改善箇所説明図

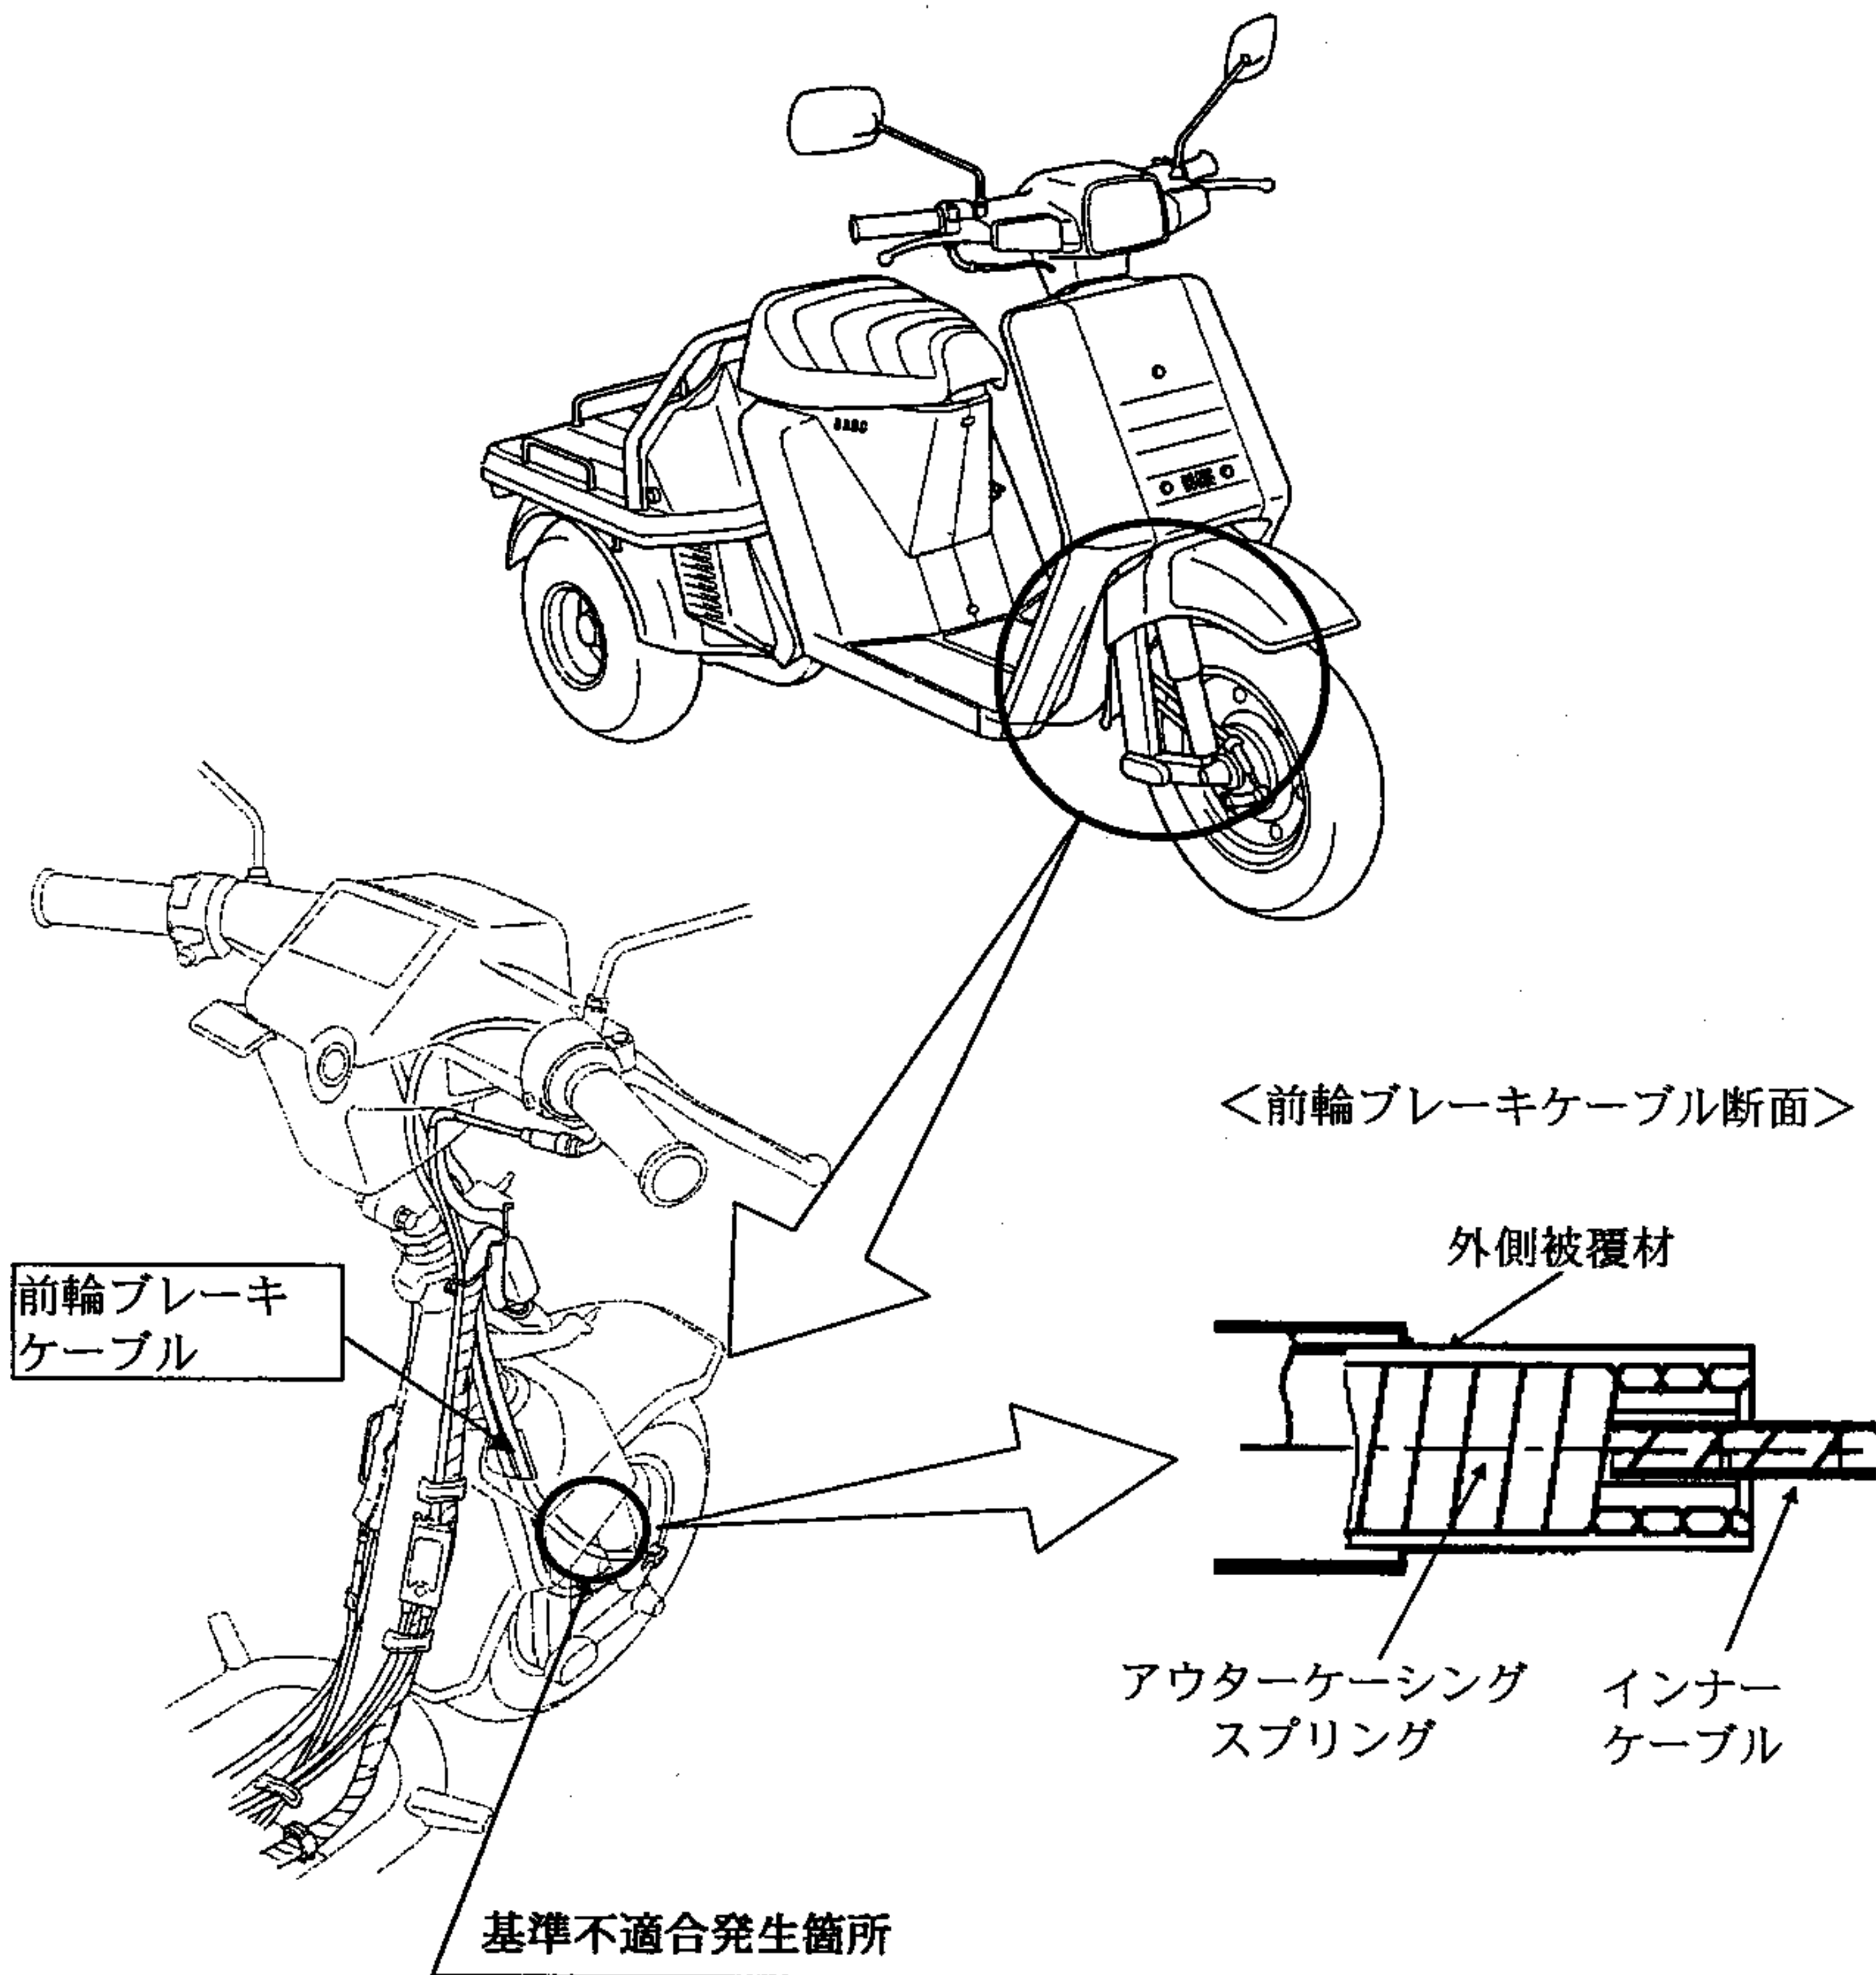
二輪車の前輪ブレーキケーブル外側の被覆材が不適切なため、ケーブル配線の曲がり
がきつい箇所で寒冷時に屈曲を繰り返すと、外側被覆材に亀裂が発生してケーブルの曲
がりがよりきつくなり、アウターケーシングスプリングが破断するものがある。そのた
め、そのまま使用を続けると、破断箇所でインナーケーブルが切断し、前輪ブレーキが
操作できなくなるおそれがある。

改善の内容： 全車両、前輪ブレーキケーブルを対策品と交換する。

注： は交換部品を示す。

識別：車台番号付近に黄色ラベルを貼り付ける。
